con la presente si inviano le Osservazioni contro il Progetto di un impianto eolico codice procedura ID_VIP/ID_MATTIM: 1269 denominato

"Pitigliano" ubicato nei comuni di Pitigliano (GR) e Sorano (GR) costituito da 20 (venti) aerogeneratori di potenza nominale 7,0 MW per un totale

OSSERVAZIONE n. 1. Mancata consultazione della Soprintendenza Archeologica Belle Arti e paesaggio per la Provincia di Viterbo e l'Etruria meridionale.

Immagine 1. Vincoli ex art. 136 del CBC dal PIT della Regione Toscana e zona approssimativa dove è progettato l'impianto industriale.

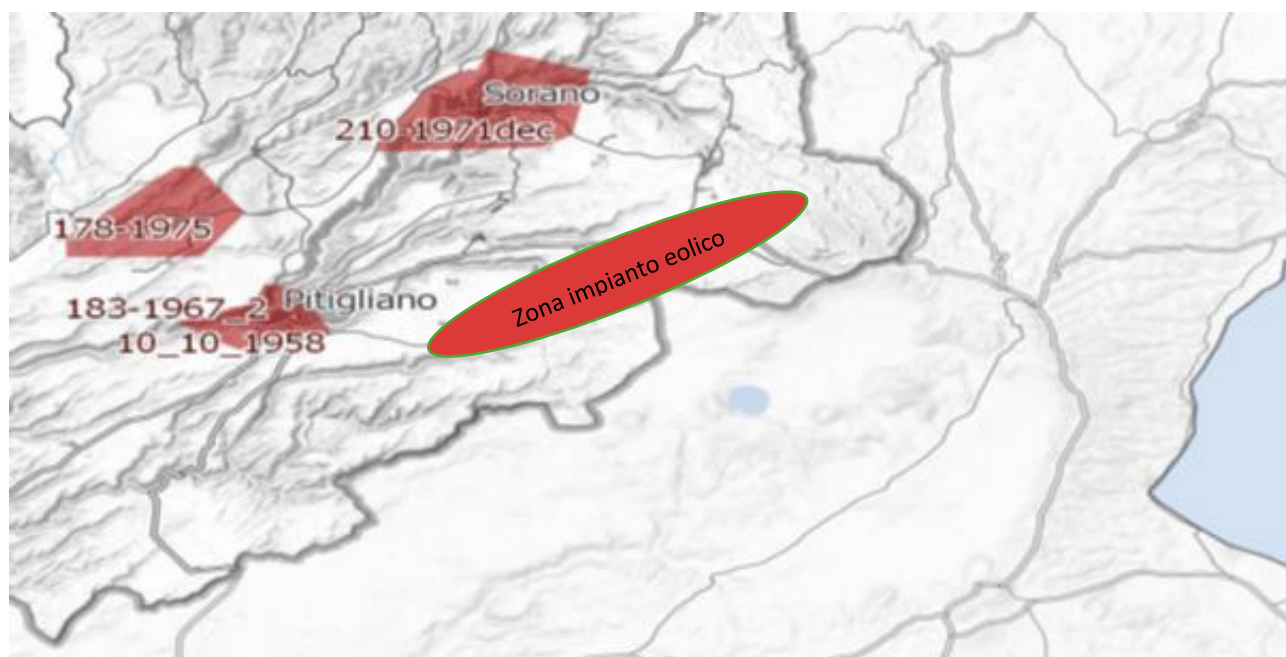
Al contrario si evidenzia che l'impianto eolico industriale citato non solo ricadrebbe con tutti e 20 gli aerogeneratori all'interno delle fasce di rispetto di 3 km di due vincoli paesaggistici di notevole interesse pubblico esistenti nella Regione Lazio e con una parte di essi nel vincolo paesaggistico del Centro abitato di Sorano (GR) quindi in aree non idonee all'installazione di impianti di energia rinnovabile. Addirittura, alcuni aerogeneratori sarebbero ubicati a poche centinaia di metri dai perimetri dei due vincoli paesaggistici laziali ex art 136 del CBC.

Inoltre, come sostiene la Proponente parte dell'impianto si verrebbe a trovare a 3,5 km dal centro abitato di Sorano. Infatti, tre degli aerogeneratori WTG 08, 09, 10 sono addirittura all'interno delle fasce di rispetto dei 3 km del suo vincolo paesaggistico di notevole interesse pubblico ex art 136 del CBC. Si evidenzia che così si crea

un'ulteriore incompatibilità con la tutela del Paesaggio.

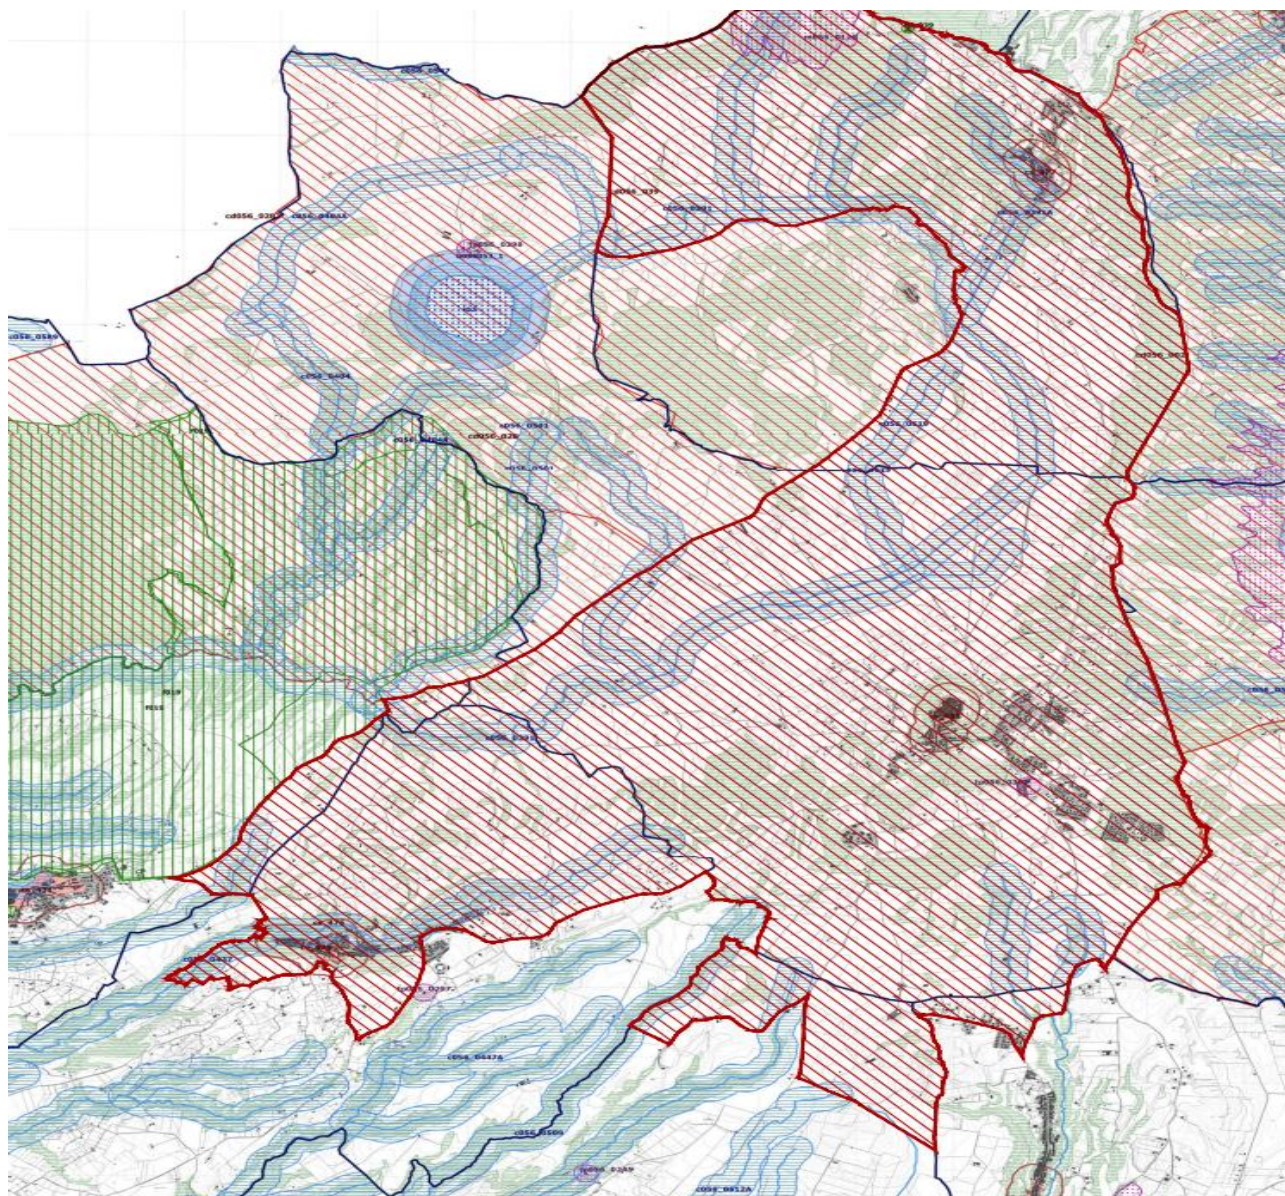
Come è illustrato nell'immagine si ribadisce che l'impianto industriale "Pitigliano" ricade completamente all'interno delle fasce di rispetto dei due vincoli di notevole

interesse pubblico e lambisce quelle di un terzo vincolo e quindi come affermato dal Consiglio di Stato nelle sentenze citate, l'impianto è insediato in area non idonea ai sensi dell'art. 20 comma 8 lettera c quater del D.Lgs. n. 199/2021 e ss.mm.ii al contrario di quanto sostiene la proponente.

Immagine 3. Cumulo di una parte di impianti eolici, fotovoltaici e geotermici industriali in progettazione ed esistenti intorno all’eolico industriale “Pitigliano”.

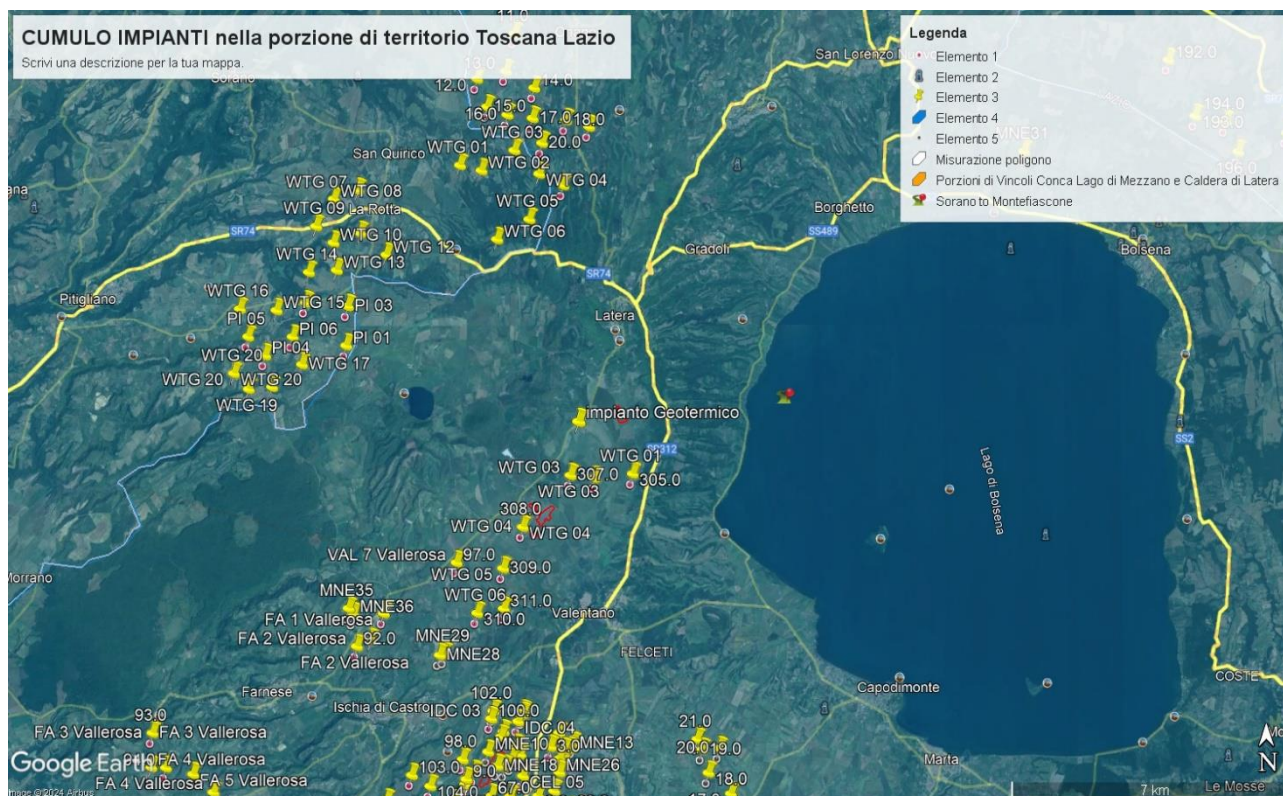
Tornando alle Linee guida nazionali, l’allegato IV dedica il paragrafo 3 agli impatti visivi e quelli sui Beni Culturali, Paesaggistici, Naturalistici e Culturali, dove viene detto che la valutazione dell’impatto visivo dovrà essere effettuata tenendo conto “**degli elementi caratterizzanti e qualificanti il paesaggio, effettuata alle diverse scale di studio (vasta, intermedia e di dettaglio...**”. Le analisi debbono non solo definire l’area di visibilità dell’impianto eolico industriale, **ma anche il modo in cui l’impianto viene percepito all’interno del bacino visivo**. Le analisi visive debbono inoltre tener in opportuna considerazione **gli effetti cumulativi derivanti dalla compresenza di più impianti**”. Nella Relazione Paesaggistica e nello Studio di Impatto Ambientale prodotte dalla proponente come già evidenziato è stato ignorato il vincolo paesaggistico di notevole interesse pubblico ex articolo 136 del Codice dei

Beni Culturali “*Ambito paesaggistico, geologico e geomorfologico dell’orlo della caldera di Latera ...*” Non vengono nemmeno citati gli impianti eolici in progetto al MASE, il “Rempillo” (6 aerogeneratori) e un altro in verifica amministrativa di 14 aerogeneratori e 72, 6 MW. Ad oggi nei territori di Pitigliano, Sorano e in quello limitrofo potenzialmente potrebbero essere insediati 40 aerogeneratori alti 200 metri e larghi 170. Ma la proponente non cita neanche altri impianti che creerebbero il cumulo e quindi maggiore impatto. Infatti, sul territorio della “Città del Tufo” (Sorano e Pitigliano) impatterebbero anche l’impianto eolico “Montarzo” di Onano con 13 aerogeneratori con le dimensioni ricordate, l’altro eolico industriale nel territorio di Valentano con sette aerogeneratori (stesse dimensioni), gli impianti di Farnese con un minieolico di 3 Torri alte 60 metri già installate in località Poggio del Crognolo e l’impianto eolico industriale “Vallerosa” (7 aerogeneratori alti 200 metri e larghi 158 metri) in procedura VIA presso la Regione Lazio. Inoltre, altri impianti del minieolico già presenti a Valentano, Cellere e Piansano e due progetti eolici industriali con le stesse dimensioni (200 m x 170 m) nel Comune di Ischia di Castro. La valutazione del cumulo non prende neanche in considerazione gli impianti industriali di fotovoltaico e agrivoltaico in progetto a Farnese, Valentano, Ischia di Castro, Cellere. L’impianto geotermico in procedura Via al MASE, progettato nella Caldera di Latera. Quindi è stata effettuata una valutazione del potenziale impatto cumulativo non veritiera a dispetto di quanto affermato dalla proponente che sostiene di aver preso in considerazione uno spazio di 10 km intorno al suo impianto per gli impatti che si creerebbero.

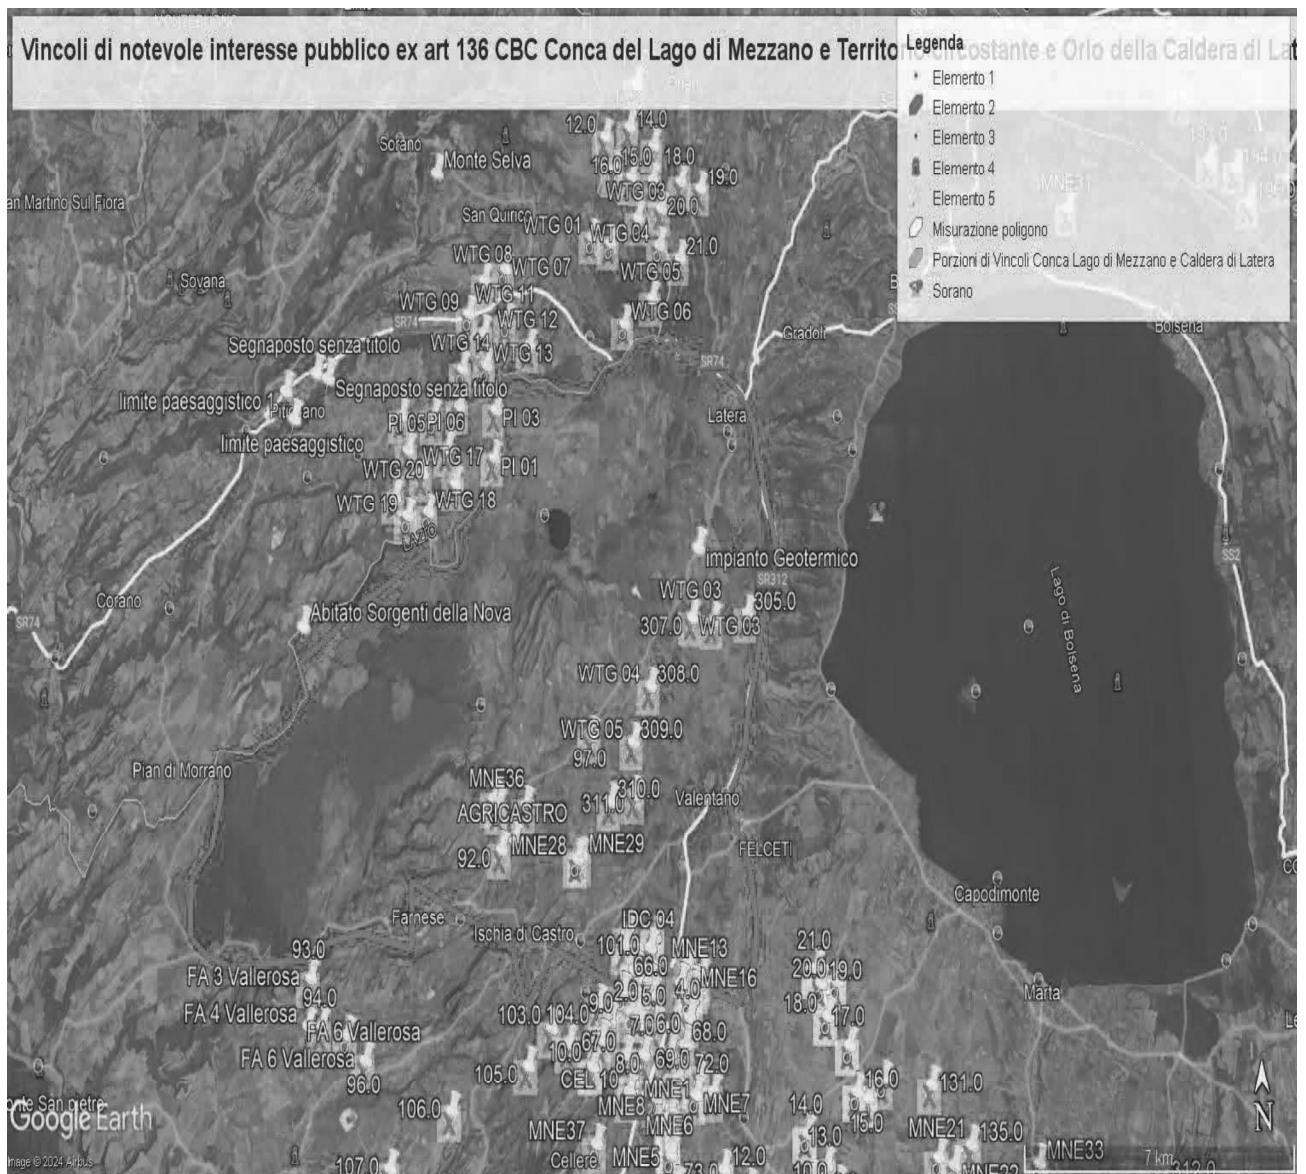
ma nelle sue immediate vicinanze (a soli 100 metri i primi due aerogeneratori) oltre ad impattare sul territorio e sulle economie di cinque Comuni del Lazio (Farnese, Onano, Latera, Valentano, Grotte di Castro e Gradoli) si trova nelle fasce di rispetto dei Beni di notevole interesse pubblico come si è evidenziate nelle Osservazioni precedenti e crea degli impatti negativi anche sui beni naturalistici come verrà dettagliato nell'Osservazione relativa alla Vinca. Inoltre, andrebbe a sommarsi al già enorme cumulo di impianti eolici e fotovoltaici e geotermici che creano una elevata criticità ambientale nella provincia di Viterbo e interferiscono anche con il territorio toscano come si può vedere dalle varie immagini dell'Allegato n. 1.

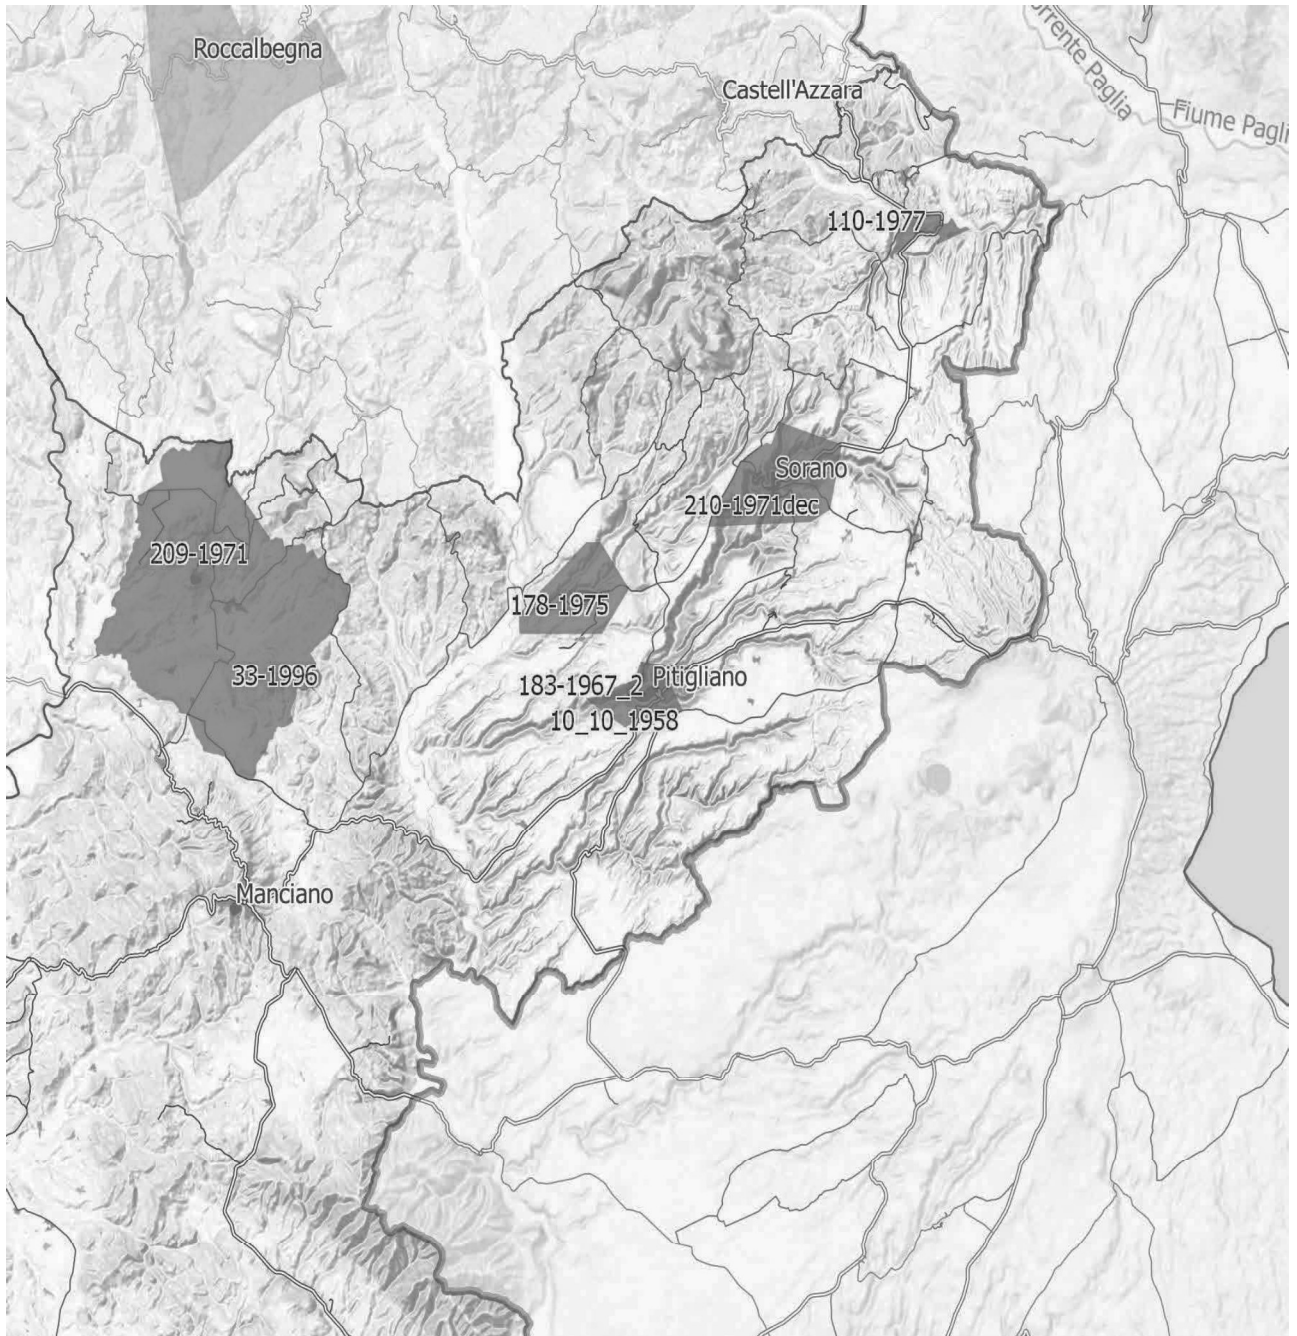
IMMAGINE n. 4 Si evidenzia che i tre aerogeneratori WTG 07, WTG 08 e WTG 09 impattano con il vincolo paesaggistico di notevole interesse pubblico del Centro Storico di Sorano. Il WTG 07 si troverebbe a 2828 m, WTG 08 2504 e WTG 09 2990. Il cavidotto dell'impianto invece impatta in buona parte del Vincolo paesaggistico ex art. 136 del CBC del Centro Storico di Pitigliano.

IMMAGINE n 5. Mappa eolici elaborata dall'Associazione Amici della Terra. La mappa evidenzia il cumulo degli impianti tra Lazio e Toscana.

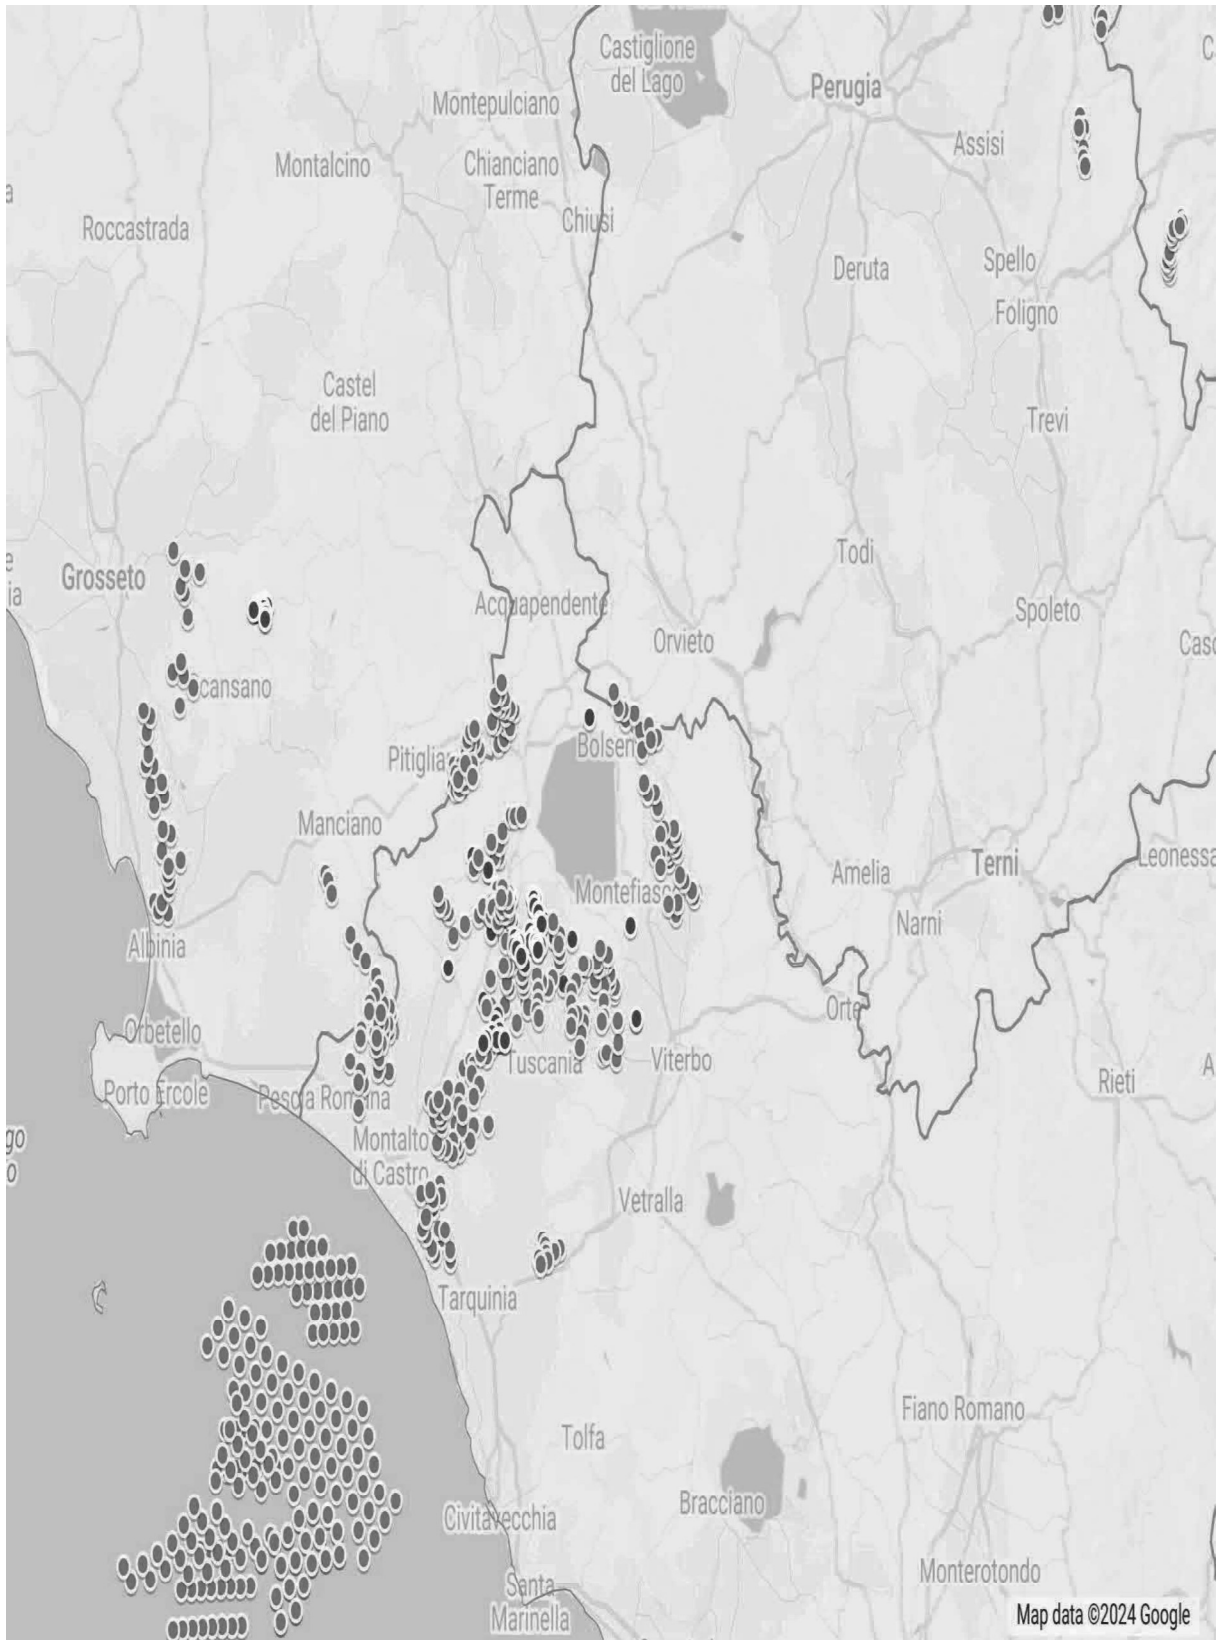
Riguardo al cumulo degli impianti FER, le mappe prodotte dalla proponente riguardano, come già evidenziato, soltanto una parte molto piccola degli impianti FER dell'area intermedia e vasta e in particolare di quelli eolici che contribuiscono a creare un notevole cumulo e la saturazione del territorio tosco laziale. Riguardo al cumulo dei soli impianti eolici si riporta la mappa dell'intervisibilità degli impianti eolici elaborata dall'Associazione nazionale “Amici della Terra”.
